MUNICÍPIO DA NAZARÉ
Camara Municipal

ASSUNTO: Empreitada de: "Interface de Transportes Públicos – Av. do Município - Nazaré" Trabalhos Complementares CE: 07010413 Proj.: 61/2017	INFORMAÇÃO N.º: 212/DOMA-INFRA/2023
	NIPG: 11150/23
	DATA: 2023/07/11

Relativamente aos trabalhos da empreitada mencionada acima, adjudicada à firma RUCÉ – CONSTRUÇÕES E ENGENHARIA, S.A., informo V. Exa., da necessidade de fazer aprovar trabalhos complementares, cuja justificação segue abaixo:

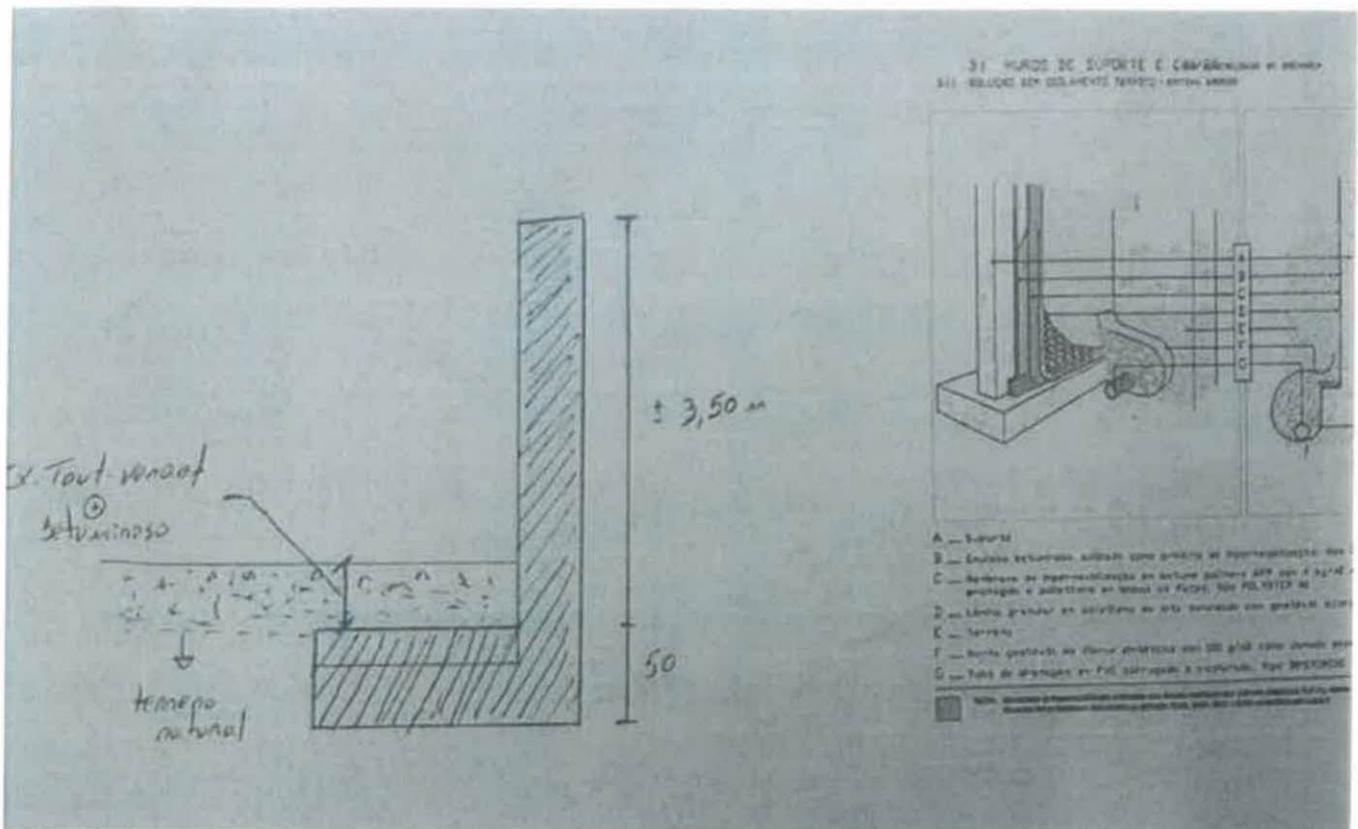
Em relação à informação enviada, solicitamos esclarecimento em relação onde é pretendido ligar o dreno do tardo do muro e questionamos também se é pretendido fazer algum aterro no tardo dos muros. Se não for para fazer o aterro, não nos parece boa ideia deixar a manta drenante exposta.

Questionamos também se a sapata do muro fica na cota do betuminoso, conforme representado, ou se é pretendido que fique conforme o croqui abaixo, ou seja, abaixo do tout-venant e betuminoso? Desta forma o muro terá mais cerca de 50cm de altura em face ao representado pelo Projetista.
